**Relatório de Fiscalização 192/2021**

FISCALIZAÇÃO NOS SISTEMAS DE ÁGUA E ESGOTO

RELATÓRIO DE FISCALIZAÇÃO TÉCNICA DOS SISTEMAS DE ESGOTO DO MUNICÍPIO DE PIRACICABA

PRESTADOR: Águas do Mirante

Foto 3 - Gradeamento

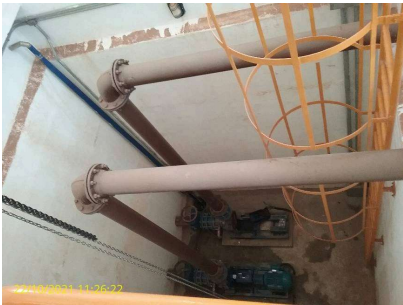
Foto 4 - Sem bomba reserva

[EEE-7.1] A área não está devidamente cercada	NÃO
[EEE-7.2] Ausência de acesso para manutenção na Estação Elevatória	NÃO
[EEE-7.3] Ausência de conjunto moto-bomba reserva	SIM
[EEE-7.4] Ausência de extintor de incêndio	NÃO
